<b>CONCEPTO TÉCNICO SOBRE NECESIDAD DE ESTUDIOS DETALLADOS DE AMENAZA Y RIESGO POR FENOMENOS DE REMOCIÓN EN MASA DENTRO DEL TRÁMITE DE LICENCIA URBANÍSTICA</b>	Código:	GPR-FT-10
		Versión:	04
		Fecha de revisión:	21/06/2011

1.1 CONCEPTO TÉCNICO No. CT:	CT-6982
1.2 ÁREA:	Técnica y de Gestión
1.3 COORDINACIÓN:	Investigación y Desarrollo
1.4 REFERENCIA CRUZADA RADICADO FOPAE:	2013ER10170
1.5 RESPUESTA OFICIAL No.	RO-64334

2.1 SOLICITANTE:	CURADURÍA URBANA No. 3
2.2 PROYECTO:	"Calle 127 C # 4-77"
2.3 LOCALIDAD:	1. Usaquén
2.4 UPZ:	14 – Usaquén
2.5 BARRIO O SECTOR CATASTRAL:	SAN GABRIEL
2.6 DIRECCIÓN:	Calle 127 C # 4-77
2.7 CHIP:	AAA0101OWTO
2.8 MANZANA CATASTRAL:	10
2.9 PREDIO CATASTRAL:	04
2.10 ÁREA (Ha):	0.0959 (*)
2.11 FECHA DE VISITA:	Julio 10 de 2013

**Fotografía No. 1.** Predio en donde se desarrollará el proyecto, ubicado en la Calle 127 C # 4-77 de la Localidad de Usaquén.

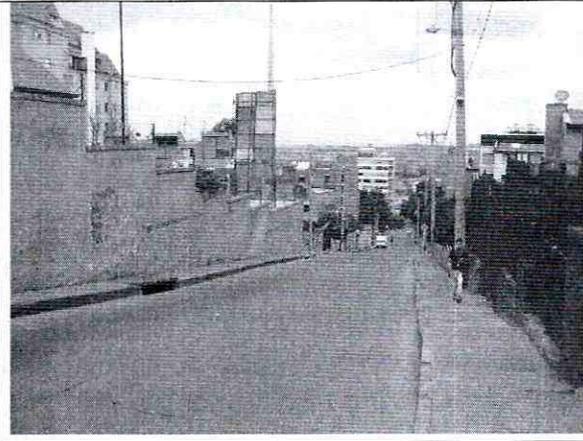
La zona donde se busca desarrollar el proyecto presenta actualmente un uso de suelo urbano con edificaciones de tipo residencial. Corresponde con un sector consolidado con densidad de construcción alta, contando con vías pavimentadas (Fotografías No. 1 y 2); asimismo, el sector cuenta con sistemas de recolección de aguas lluvias y aguas residuales. En la zona se encuentran edificaciones de hasta ocho (8) pisos de altura, en un terreno con pendiente media.

En el momento de la visita técnica en el predio objeto del presente concepto técnico, se encontró una edificación de dos niveles en mampostería simple y sin evidencias de afectación por procesos de inestabilidad geotécnica de carácter local en su interior; en el entorno no se evidenciaron condiciones o elementos que permitan inferir la presencia de procesos de inestabilidad geotécnica activos en el área del proyecto o sus zonas aledañas. A pesar de lo anterior, se advierte que cualquier intervención que se realice, debe tener en cuenta la presencia de la infraestructura aledaña, por lo que el responsable del proyecto debe garantizar en todo momento la estabilidad general del lote y su entorno.
